CONTESTACIÓN A CONSULTAS DE LA LICITACIÓN 6012000133 – SERVICIO DE RECONDICIONAMIENTO ESTÉTICO INTERIOR Y EXTERIOR DE UNIDADES Y ELEMENTOS DEL PARQUE MOVIL DE METRO DE MADRID

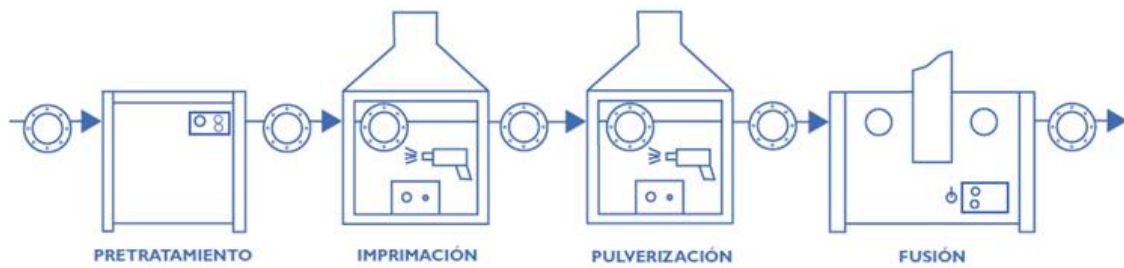
Falta la descripción de los trabajos en los asideros de la serie 8000. ¿Pueden añadirla? ¿se aplicaría pintura líquida, o un rilsanizado?

- Se exige aplicar el producto Rilsan y su certificado que lo asegure.
- Se aplicará sobre toda la barra, sin los cortes que existen en la actualidad.
- Además del proceso que se describe a continuación, puede ser admisible aplicación del producto mediante baño en cuba, siempre que se garantice el espesor adecuado.

La técnica a emplear será por Proyección electrostática y seguirá las siguientes etapas.

- Desengrase de la barra. En caso de encontrar óxido, saneamiento mediante granallado.
- Imprimación. Es admisible la utilización del producto Rilsan® ESY, que incorpora imprimación en el producto para una mejora de la adherencia a la barra de acero.
- Proyección. Mediante pistola electrostática, las partículas de Rilsan® se cargan eléctricamente y se proyectan sobre la pieza metálica. Se aplicarán capas sucesivas hasta lograr el espesor necesario de 100-150 micras.

Nota: Referencias ES, para aplicación con corona positiva o tribo y ESY para corona negativa.

- *Paso por horno. Introducir las barras en horno a temperatura 210-220°C.*
- *Enfriado. Puede ser realizado al aire o por inmersión.*
- *Acabado. El corte de unión Rilsan® con el acero inoxidable debe ser perfecto, sin ningún tipo de "rebabas".*
- *Aplicación pintado fotoluminiscente en aquellas partes que lo incorporen.*
